Ⅱ 市民の安全と安心のために、中国電力に求めるべき追加調査項目

島根原子力発電所敷地・敷地周辺の地質・地質構造及び基準地震動に関する論点整理

平成21年1月22日 原子力安全委員会事務局

新たに発見された活断層

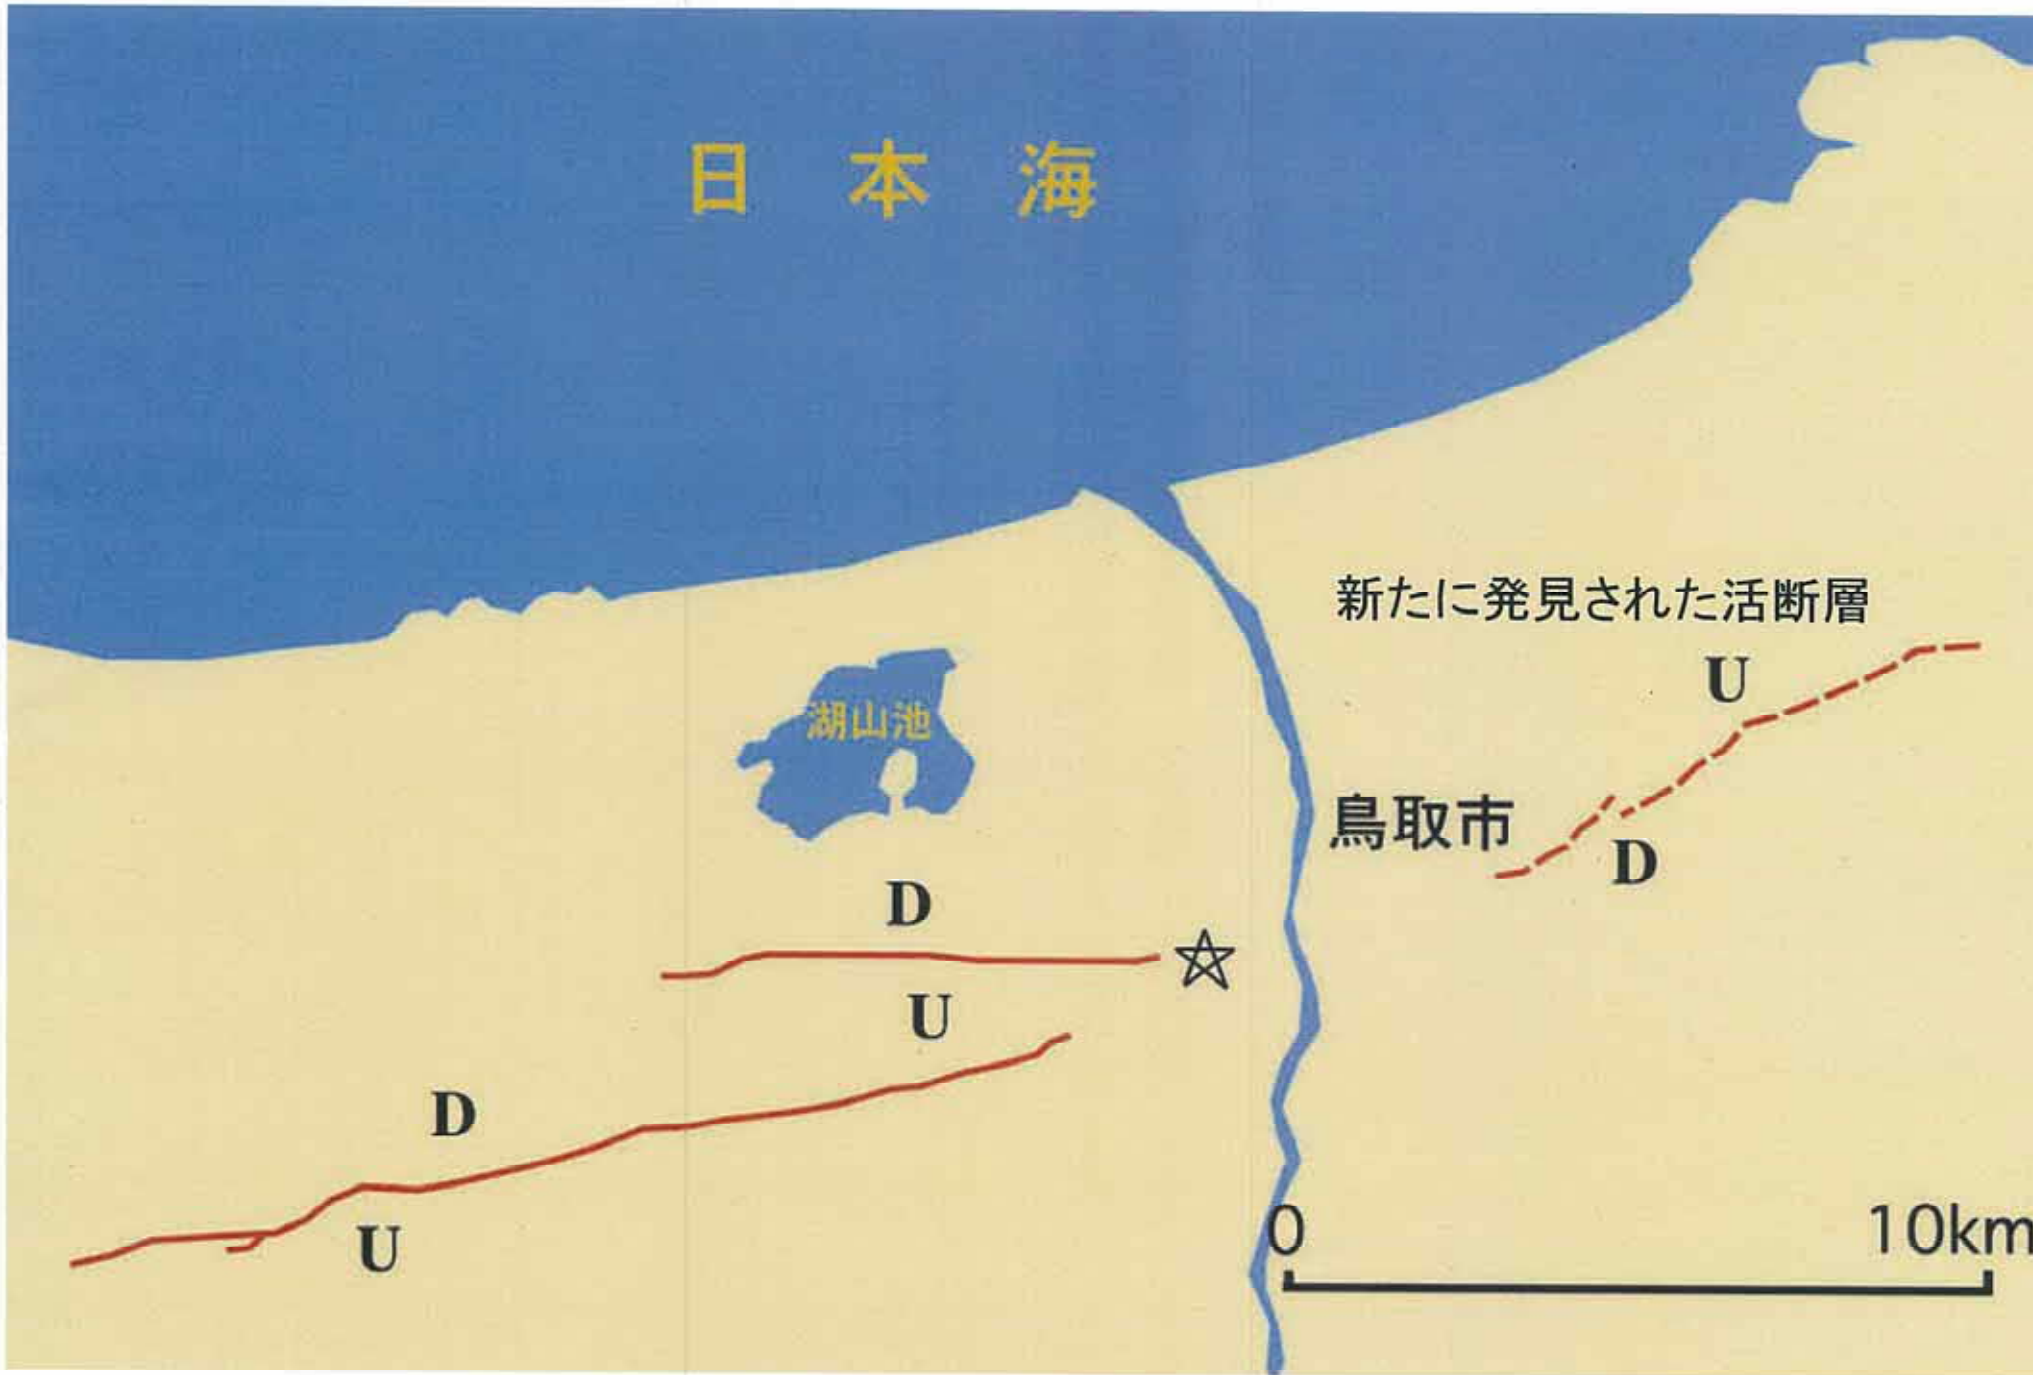
2. これまで知られている地震断層と震源位置・形状から, 鳥取市の大きな被害を説明することは困難.

Directivity効果を考えると, 震源から鳥取市に向かって断層破壊伝播が起こった可能性があり, これを説明する活断層の存在が予測される.

3. 地震後の水準点変動や三角点移動の大きな変位は, 地震断層より東の地域まで広がっている.

震源断層パラメータ: 東北東一西南西走向長さ33km, 幅13km, 平均すべり量2.5m (Kanamori, 1972)

1943年鳥取地震の震源断層面上でのすべり分布

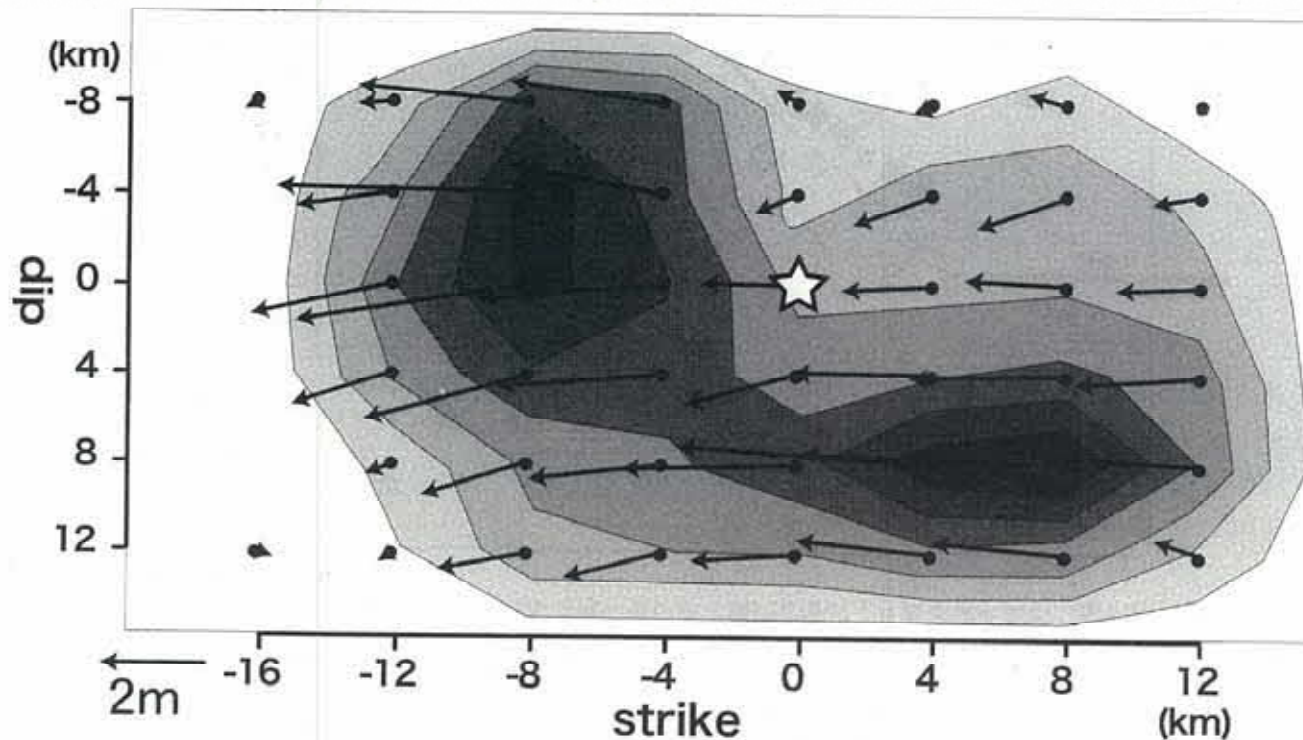
地表で地震断層が確認されたのはわずか

地表で確認される活断層は「氷山の一角」

「これでいいのだ」とは言えない！！

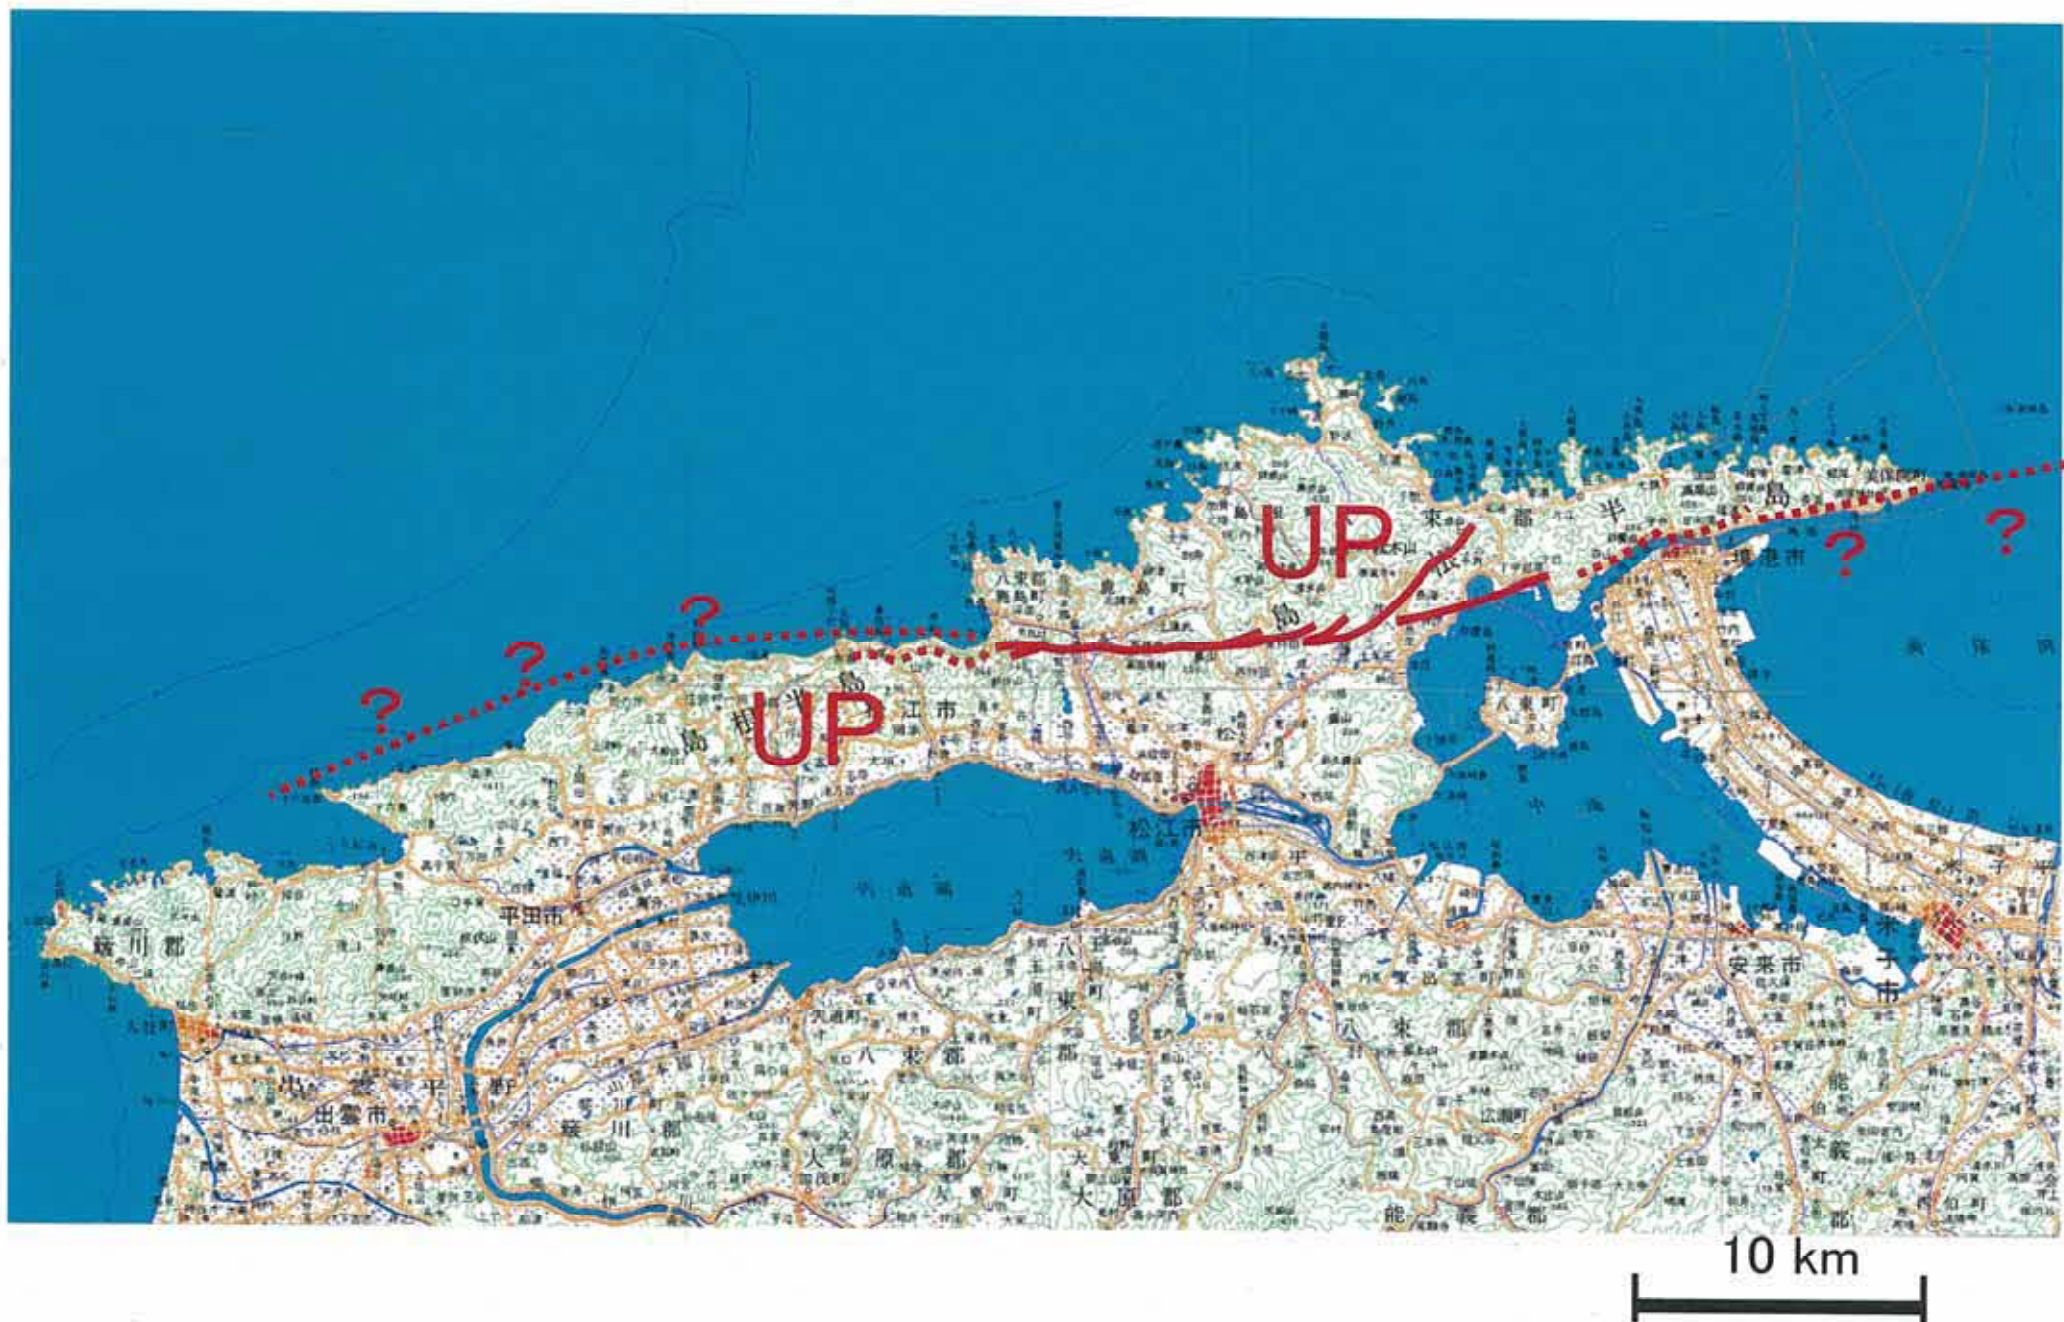
1. 東部の末端の確認

- ・推定活断層のうちの数カ所でトレンチ調査
推定活断層の存否確認と活動歴の調査

2. 西部の末端の確認

- ・古浦地区の活断層のトレンチ調査
活断層の活動歴の調査
- ・古浦湾の海底の斜めボーリングを含む群列ボーリング調査
海底活断層の存在の確認と活動履歴調査
- ・十六島鼻沖の詳細な海底音波探査
鹿島断層の西方延長部の確認

3. 原発沖の海底活断層確認

- ・音波探査などによる詳細な調査
中国電力が活断層としたFIII・FIV、FVが、**活断層であるか否か**の確認

鹿島断層が長大な一括活動型の活断層であることを否定する 十分な証拠は揃っていない
